PARC ÉOLIEN DE BEUCAMPS-LE-JEUNE

10. MÉMOIRE EN RÉPONSE À L'AVIS DE L'AUTORITÉ ENVIRONNEMENTALE

Cet avis délibéré n° **MRAe 2021-5402** a été émis le **29 juin 2021** par la Mission Régionale d'Autorité environnementale (MRAe) Hauts-de-France.

Figure 2 Proposition d'aménagement pour le portail du château de Beaucamps

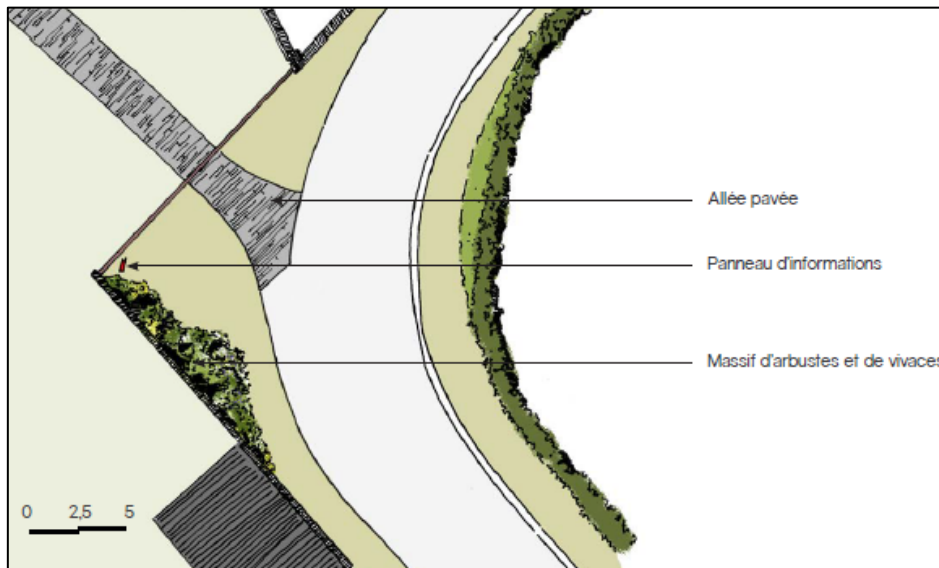
« L'étude paysagère conclut à des impacts forts sur le monument historique « château de Beaucamps-le-Jeune » et à des effets limités en termes de saturation visuelle. Un projet d'aménagement des abords du château de Beaucamps-le-Jeune est proposé en mesure corrective, ainsi que des plantations de haies, la mise en valeur des entrées de bourg de Beaucamps-le-Jeune. Ces mesures sont à préciser et des photomontages sont à produire pour démontrer leur efficacité. »

Dans un second temps, à l'issue des modifications précitées, il est prévu un aménagement paysager du site, par la plantation d'un massif d'arbustes et de vivaces aux abords immédiats du portail d'entrée du château ainsi qu'un aménagement de la voie d'accès au château en pavés.

Dès lors, l'enfouissement des lignes électriques et les aménagements prévus aux abords de l'entrée du château, définis en concertation avec la Commune et la Châtelaine, permettront de lier visuellement l'espace public à la porte d'entrée du château, favorisant ainsi son intégration paysagère.

Afin de mieux se rendre compte des aménagements proposés, les croquis ci-dessous de l'entrée principale seront intégrés à l'étude d'impact du projet (page 386 du volet paysager).

Figure 4 Zonages d'inventaire du patrimoine naturel

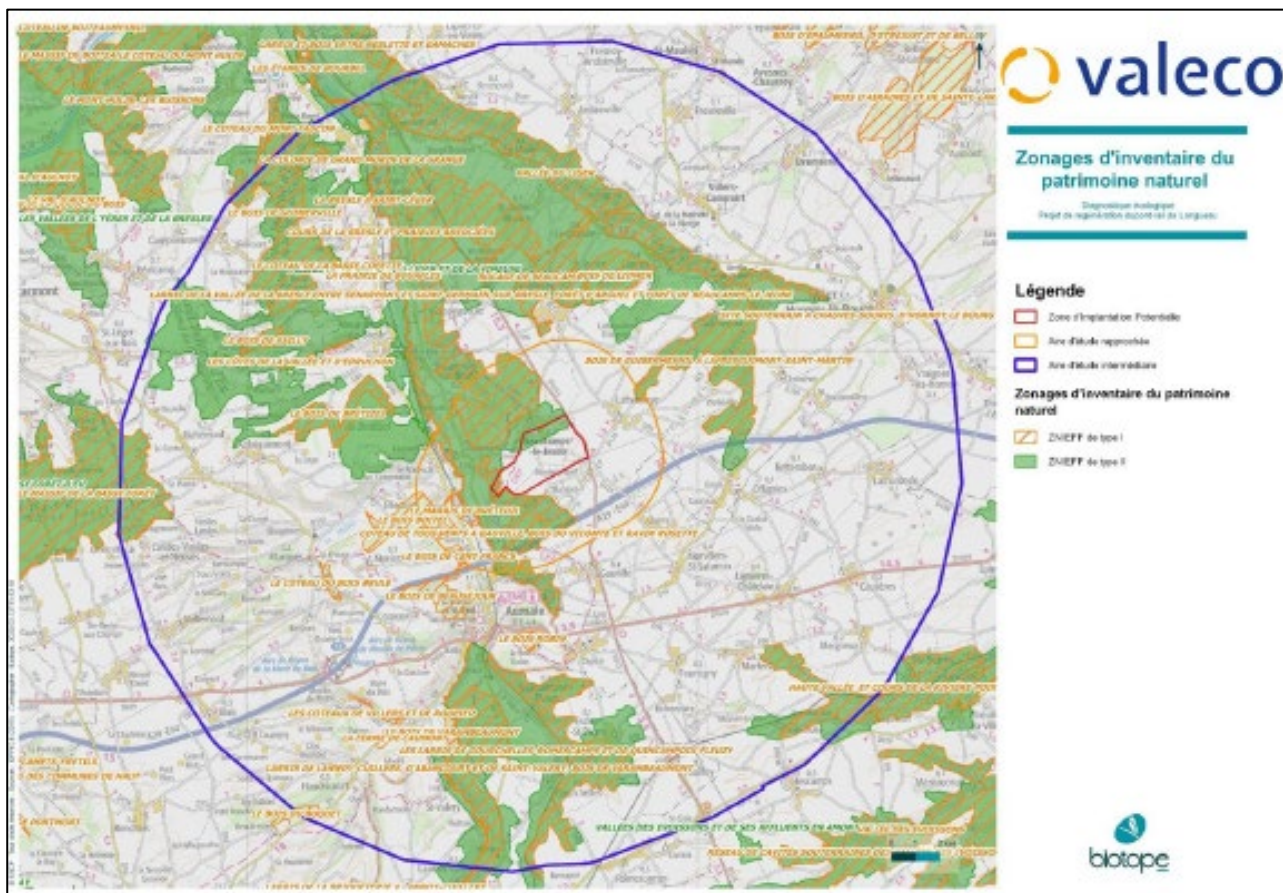
« [...] il mériterait d'être complété de documents iconographiques superposant le projet aux enjeux (site Natura 2000 par exemple). Il devrait aussi rappeler les caractéristiques principales des parcs éoliens voisins. Par ailleurs, les cartes présentes sur les enjeux paysagers (page 11 du résumé non technique) sont peu lisibles et nécessiteraient d'être agrandies.. »

La carte de localisation des zonages sera intégrée dans la partie 2.2 *Le milieu naturel* du résumé (page 9).

Figure 6 Variantes d'implantation étudiées

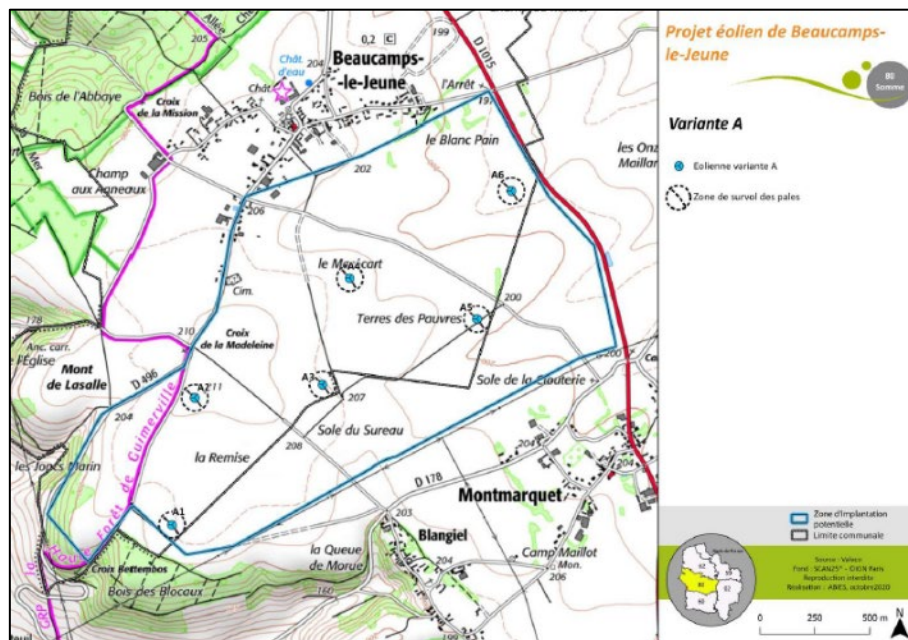
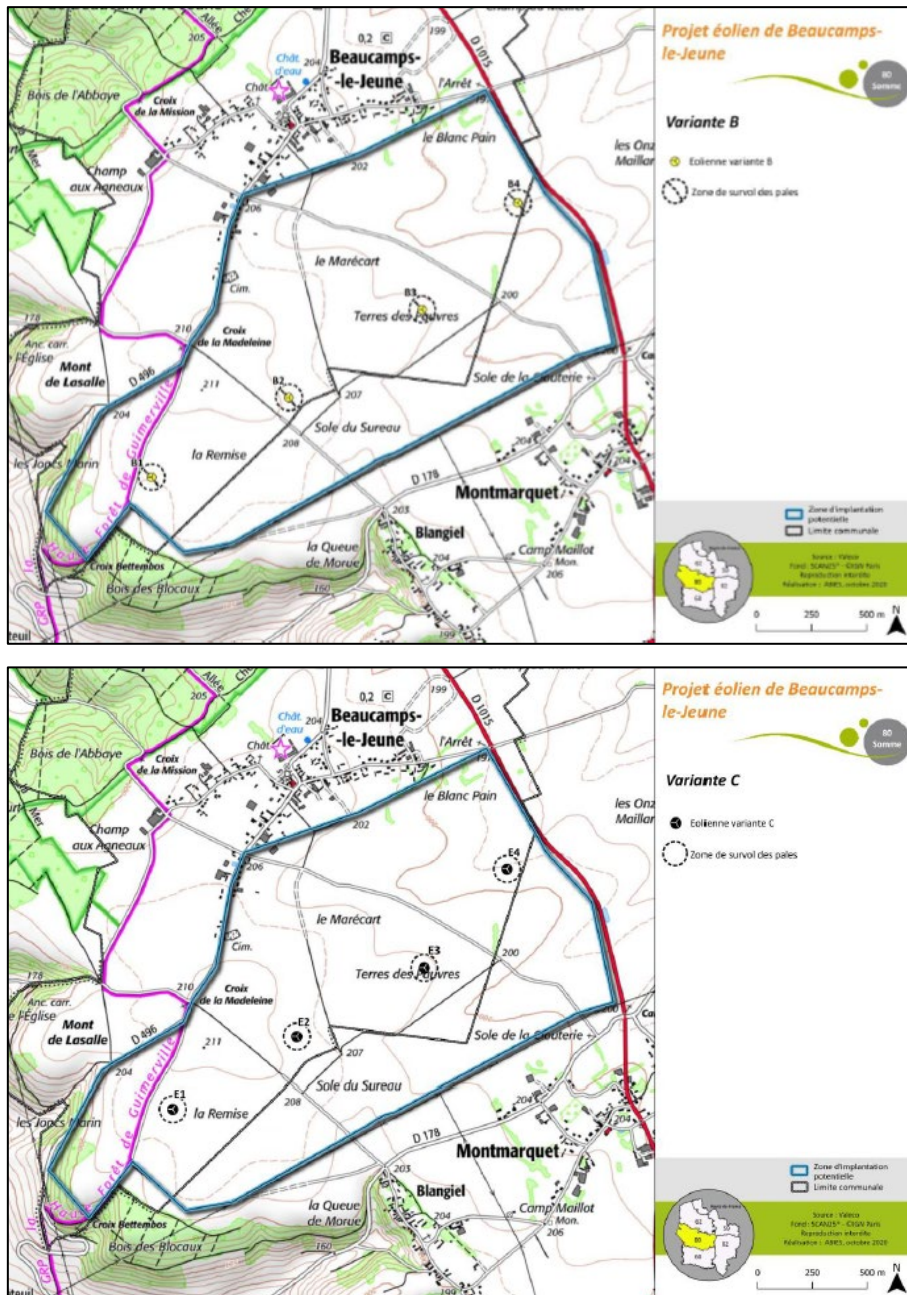
« L'autorité environnementale recommande de compléter par des variantes, éventuellement d'implantation, présentant moins d'impacts pour la biodiversité et d'en choisir une après avoir démontré qu'elle représente le meilleur compromis entre prise en compte des impacts environnementaux et objectifs du projet. »

Par ailleurs, l'application de la méthodologie dite « ERC » (éviter, réduire, compenser) a bien été appliquée dans un objectif de préservation des enjeux humains, environnementaux, paysagers, patrimoniaux... En application cette méthodologie, la ZIP (zone d'implantation potentielle) telle que définie est cohérente avec les enjeux observés sur le site et les différentes variantes étudiées ont été logiquement réalisées à l'échelle de la zone retenue.

Dès lors, les mesures d'évitement ont bel et bien été mises en œuvre et ont permis d'aboutir au projet tel que défini dans le dossier de demande d'autorisation environnementale. Ces mesures sont notamment détaillées en partie 8. *Mesures et incidences résiduelles* de l'étude d'impacts sur l'environnement (pièce 4.2).

Figure 8 Carte des unités paysagères - partie 1. Contexte paysager du volet paysager (page 28)

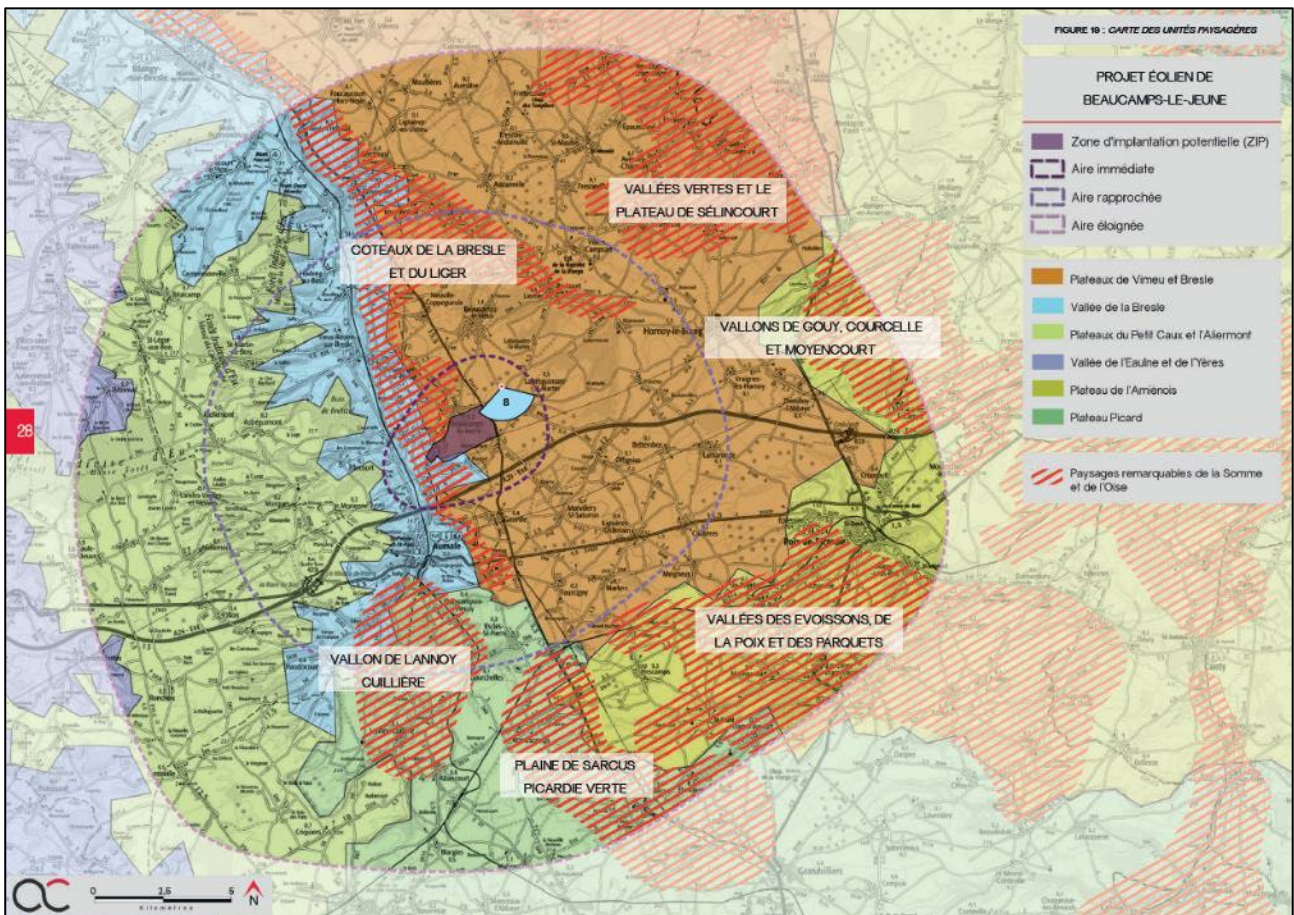
- d'évaluer les impacts au sein des aires d'études rapprochée et immédiate, sur le patrimoine protégé par les documents d'urbanisme, les axes de découverte et des points de vue identifiés dans les Atlas du paysage de la Somme et de la Seine-Maritime, les paysages remarquables en complétant les photomontages le cas échéant ;
- d'approfondir l'analyse des impacts cumulés ;
- de réaliser des photomontages en hiver lorsque les feuilles sont tombées et les cultures de faible hauteur afin d'apprécier l'impact maximal du projet éolien. »

En ce qui concerne les paysages remarquables, ils seront ajoutés sur la carte des unités paysagères dans la partie « Etat initial » (page 28 du volet paysager).

Figure 9 Photomontage à 360° depuis le hameau de Chamy (extrait)

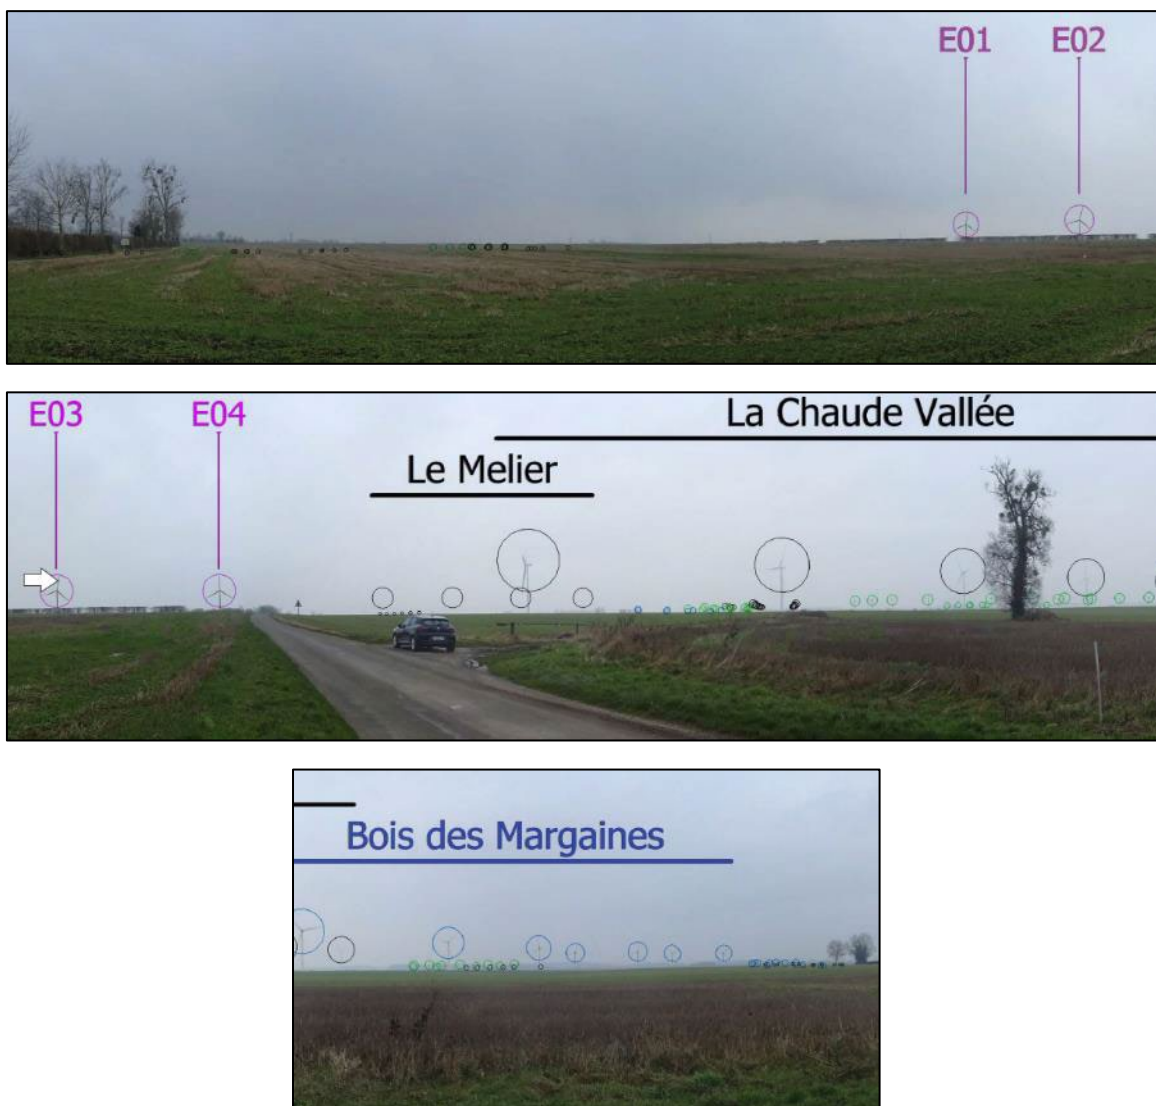
« L'autorité environnementale recommande de compléter l'analyse de saturation visuelle en y intégrant celle du hameau de Charny (commune de Morvillers-Saint-Saturnin). »

L'analyse de la saturation visuelle depuis le hameau de Charny a été intégrée pages 366 à 371 du volet paysager. D'après cette analyse théorique, la saturation visuelle du grand paysage n'est pas avérée du fait qu'il reste un espace de respiration supérieur à 90° (146° précisément).

Enfin, l'analyse du photomontage depuis ce hameau met en évidence que le projet de Beaucamps-le-Jeune est visible dans l'axe de la route, sur une ligne lisible, avec une faible prégnance. Plus à l'est les parcs existants du Mélier et de la Chaude Vallée se chevauchent. Le parc de la Chaude Vallée est visible avec une prégnance deux fois supérieure au projet. Enfin, plus au sud le parc autorisé du Bois des Margaines est visible dans son ensemble. La totalité des projets visibles de concentrent sur un même angle horizontal.

La faible visibilité des parcs et projets nuance l'analyse de la saturation visuelle théorique.

Figure 84 : Localisation de haies sur la partie nord du bourg de Biangjel

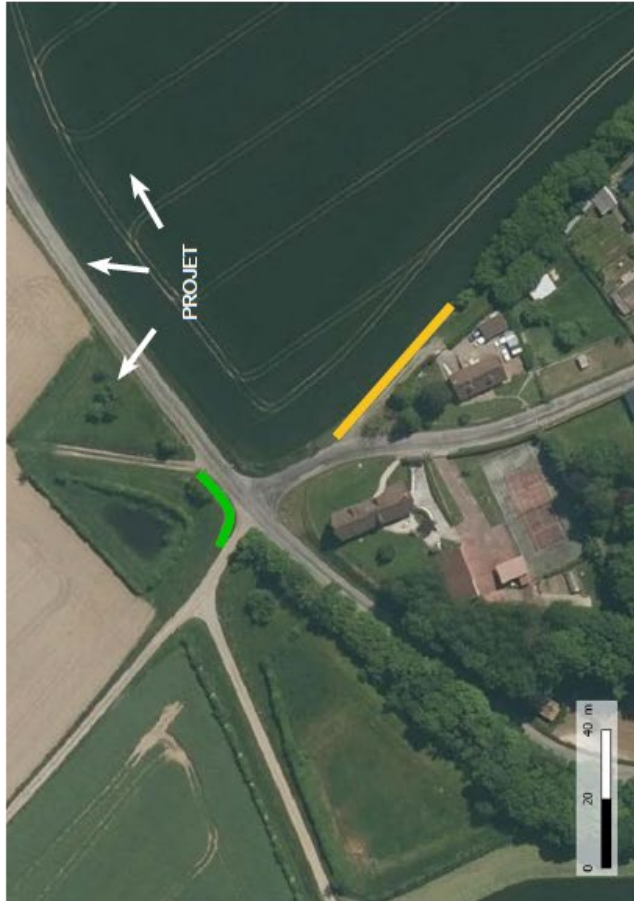
« Les plantations de haies sont à localiser et leur faisabilité à démontrer (accord des propriétaires des parcelles). Des photomontages sont à produire pour démontrer l'efficacité de ces mesures. »

L'analyse paysagère sera complétée par des exemples d'implantation de haies et d'organisation entre haies champêtres et d'arbres de haut-jet (page 380 du volet paysager), dont la formalisation se déroulera lors de la phase de pré-construction du projet, en prenant notamment en compte les enjeux identifiés lors de la réalisation de l'état initial de l'étude paysagère.

Cette seconde proposition se situe au nord du village de Biangjel. Afin de masquer les éoliennes depuis cette portion du village une haie d'arbres de haut-jet est proposée le long de la route au nord. Une seconde haie champêtre pourrait également être aménagée au nord-est à proximité des habitations où la vue est aujourd'hui ouverte.
